Annexe 5: Photomontage du projet, servitudes et prescriptions

Demande d'examen au cas par cas – Parc photovoltaïque au sol de Nœux-les-Mines (62)

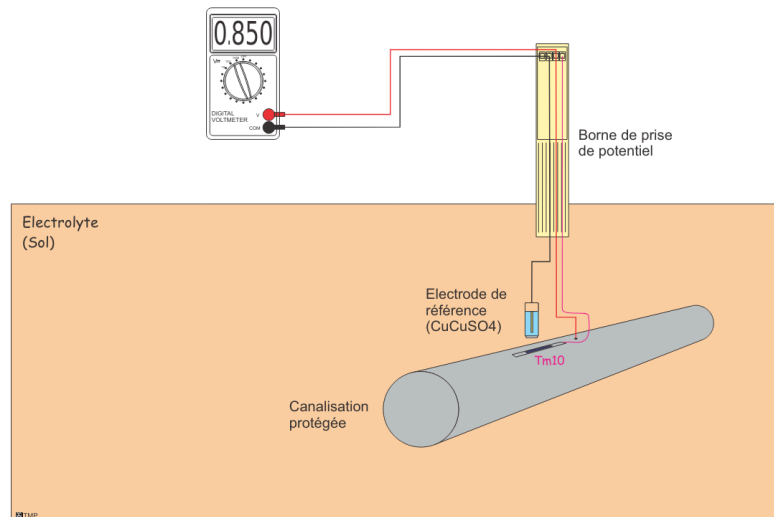
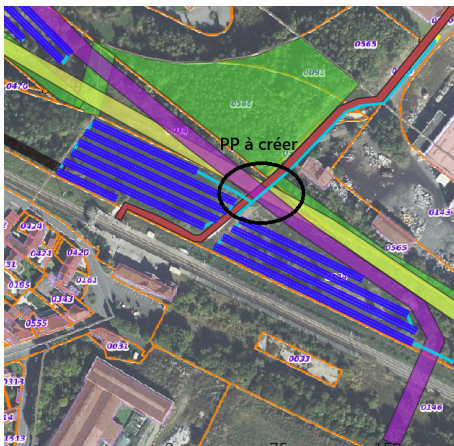
1. Le risque mécanique ;
 - o Lors des travaux de GC il y aura lieu de respecter l'intégrité de la canalisation.
 - o Le repérage de la canalisation devra être fait au préalable.

- o Une zone d'accès à la canalisation doit être prévue au plan projet (voir conditions particulières de la société Gaznor).
 - o Les prises de potentiels, si elles sont présentes dans la zone du projet, doivent rester accessibles.

2. Le risque d'influence électrique.
 - o Ce risque n'est pas nul.
 - o Le parc, pour nous, doit être égalisé en potentiel.
 - o Des gaines plastiques doivent être utilisées autour des câbles électrique CC.

- o La mise à la terre du parc, des bâtiments, des TFO, des onduleurs, des fondations, des panneaux et des structures porteuses n'est pas souhaité dans la zone réservée de 5m de part et d'autre de la canalisation sous protection cathodique. Cette zone réservée est à préciser par la société Gazonor.

- Idéalement un système de détection de fuite de courant CC doit interrompre le courant CC. Un courant de fuite pouvant créer un gradient de potentiel dans le sol pouvant influencer la PC. Au point le plus proche du parc photovoltaïque de la canalisation gaz, le gradient de potentiel ne peut excéder 300mV.

En complément à toutes les mesures préventives évoquées, je suggère la mise en œuvre d'une prise de potentiel (PP) au croisement de la canalisation avec la voie piétonne. Concrètement il s'agit de dégager la canalisation pour permettre la brasure d'un câble de mesure sur la canalisation et ainsi de pouvoir réaliser une mesure au droit du champ solaire.

Ce câble de mesure est complété par la mise en place d'une électrode de référence CuCuSO_4 permanente et d'un témoin métallique de $S=10\text{cm}^2$.

La borne de mesurage serait positionnée en bord de voirie.
